改善箇所説明図

基準不適合発生箇所

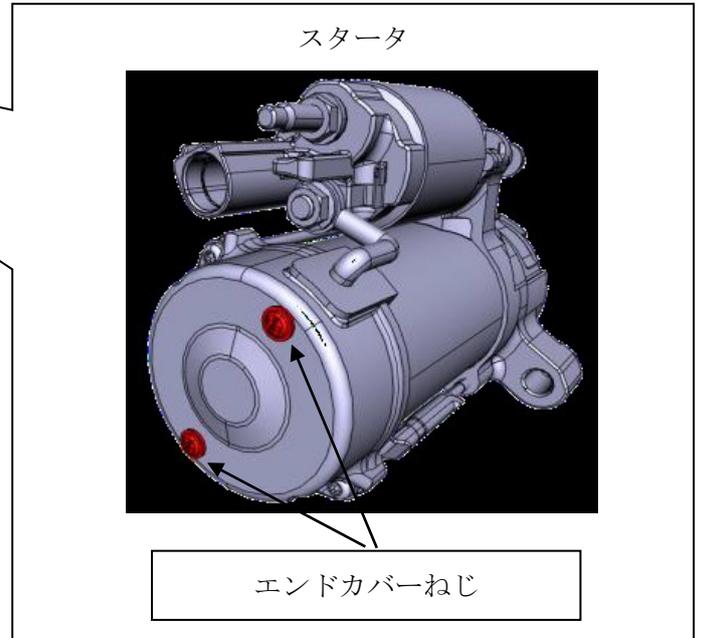
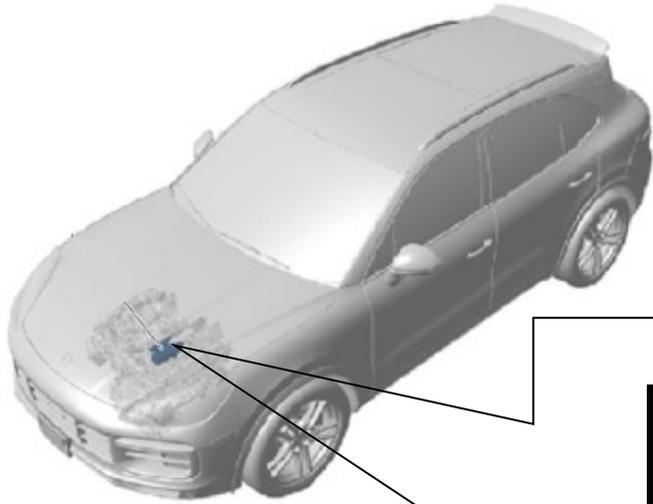
エンジン始動用のスタータにおいて、製造工程管理が不適切なため、エンドカバーのねじがゆるむことがある。そのため、スタータが作動しなくなり、エンジンが始動できなくなるおそれがある。

全車両、スタータを良品に交換する。

識別： 改善済車両には車台番号打刻の右側に黄色ペイントを塗布する。
